改善箇所説明図

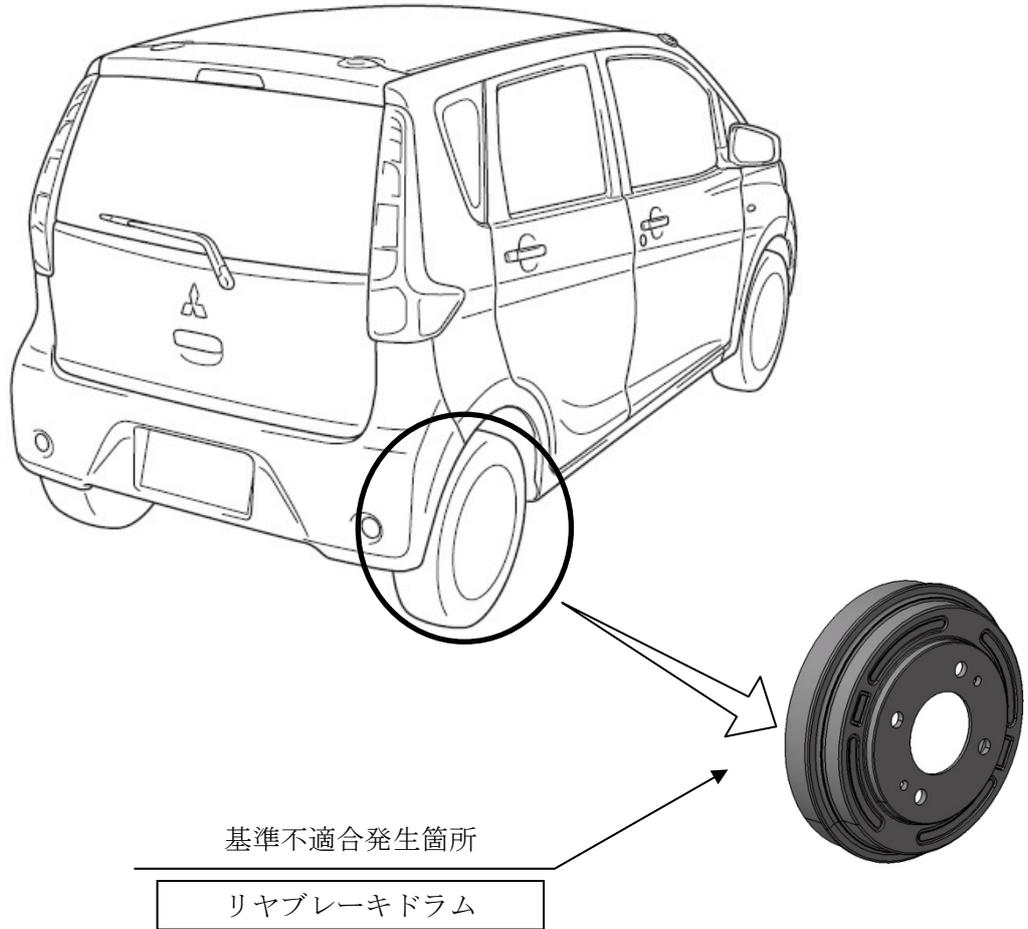
四輪駆動車のリヤブレーキにおいて、ドラム取外し用ネジ穴の位置が不適切なため、当該ネジ穴からブレーキドラム内に水が浸入し、その状態で外気温が低い環境下に停車すると、浸入した水が凍結することがある。そのため、リヤブレーキがロックしてタイヤが回転できなくなり、最悪の場合、路面状況によっては横滑りするおそれがある。

全車両、リヤブレーキドラムを対策品に交換する。

注：図中の 内は、交換する部品を示す。
